HOFOR A/S – Hørings svar til lokalplan ”Enghave Brygge tillæg 3”

Københavns Kommune har igangsat en høringen af lokalplanforslag Enghave Brygge tillæg 3.

Figur 1 - nuværende byggefelter (lyseblå skravering) og nye byggefelter (rød skravering).

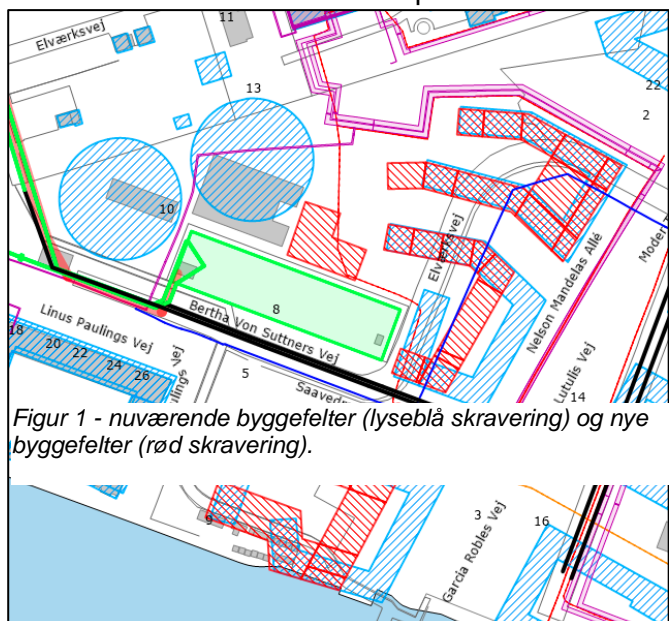
Med lokalplanforslaget Enghave Brygge tillæg 3, bliver det tilgængelige areal væsentligt reduceret og på denne baggrund er det usikkert, om de politiske ønsker kan opfyldes med hensyn til at reducere antallet af overløb til Belvederekanalen.

På figur 1 ses de tidligere byggefelter markeret med lyseblå skravering og de nye byggefelter med rød skravering. Det ses, at der er tilføjet et helt nyt byggefelt, som yderligere vil reducere mulighederne for at etablere

et bassin af en størrelse, som ønskes politisk. Det bemærkes endvidere, at bygningen under alle omstændigheder ligge meget tæt på et spildevandsteknisk anlæg med diverse gener til følge. Ligeledes medfører det nye byggefelt også, at risikoen for omlægning af naturgasledningen og evt. ekspropriation af en del af Ørsteds grund øges.
